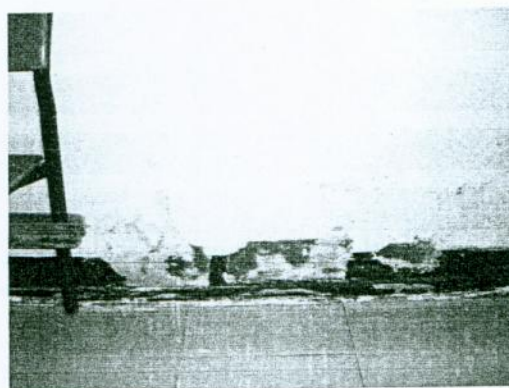
- wizja lokalna stwierdziła że nie zastosowano izolacji pionowej ścian zewnętrznych budynku.

- wokół budynku zastosowano niekompletny system drenażowy, (ze studzienkami chłonnymi) poprzez który wody opadowe i gruntowe wprowadzane są do kanalizacji ogólnospławnej.
